## AUSTAUSCH DES STIFTES TNR. 929700 IM VERGASER BEI ROTAX® MOTOR TYPE 912/914 (SERIE) SB-912-048UL SB-914-033UL

## AUSTAUSCH DES STIFTES TNr. 929700 IM VERGASER BEI ROTAX<sup>®</sup> MOTOR TYPE 912/914 (SERIE) SB-912-048 SB-914-033

Austausch des Stiftes TNr. 929700 im Vergaser bei ROTAX<sup>®</sup> Motor Type 912/914 (Serie)

Motor  
912/914

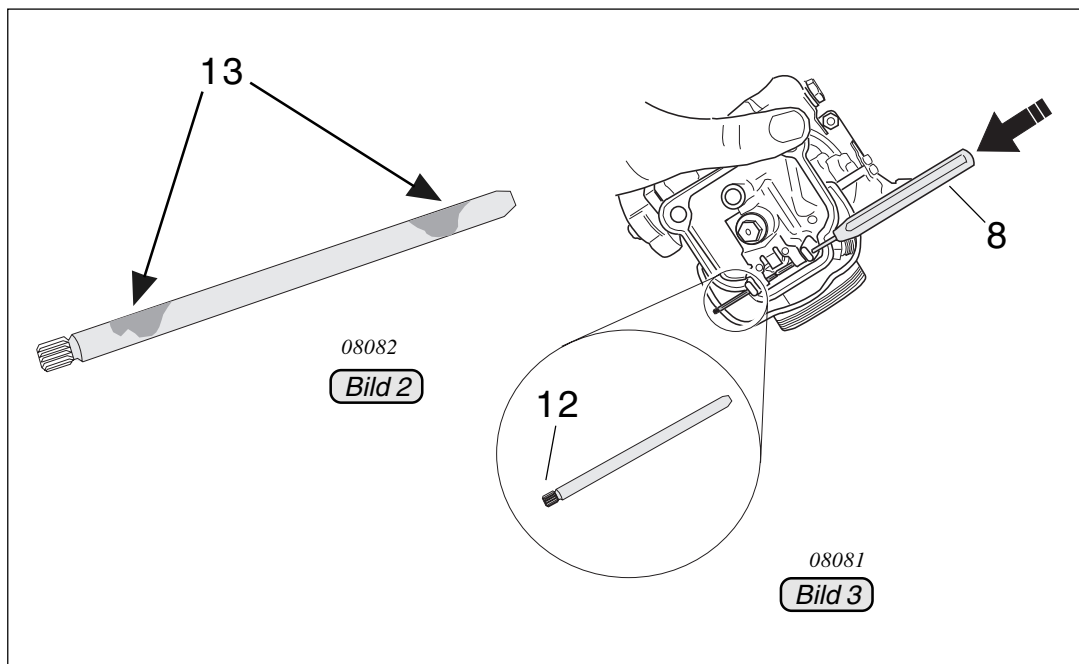
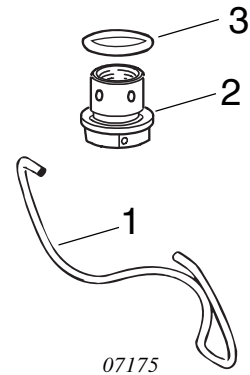
- Minuspol der Bordbatterie abklemmen.
- Tropftasse abnehmen - falls vorhanden.
- Vergaser ausbauen.
- Federbügel (1) öffnen bzw. bei ROTAX<sup>®</sup> 914 (Serie) Abschlußschraube (2) samt O-Ring (3) abschrauben.
- Schwimmergehäuse (4) samt Dichtung (5) und Schwimmer (6) abnehmen.
- Stift (7) mit entsprechendem Splinttreiber (8) demontieren und Schwimmeraufhängung (9) gemeinsam mit dem Klemmbügel (10) und Schwimbernadelventil (11) abnehmen.

◆ **HINWEIS:** Der Stift besitzt an einer Seite ein Verzahnungsprofil (12). Der Splinttreiber ist auf der gegenüber liegenden Seite anzusetzen und der Stift so aus der Lagerung zu drücken, daß diese nicht deformiert wird.

- Stift auf Abplatzungen (13) der Oberflächenbeschichtung kontrollieren.
- Vergaser und Kraftstoffsystem reinigen, besonders bei festgestellter Abplatzung am Stift
- Vergaserteile kontrollieren
- Schwimmeraufhängung gemeinsam mit dem Klemmbügel/Schwimbernadelventil und neuen Stift TNr. 929701 montieren. Dabei darf die Lagerung nicht deformiert werden.
- Parallelität der Schwimmeraufhängung kontrollieren gegebenenfalls einstellen.
- Schwimmergehäuse samt Dichtung und Schwimmer montieren.
- Vergaser wieder komplettieren.
- Vergaser einbauen
- Tropftasse montieren - falls vorhanden.
- Minuspol der Bordbatterie anklemmen.
- Drosselklappengrundeinstellung vornehmen.
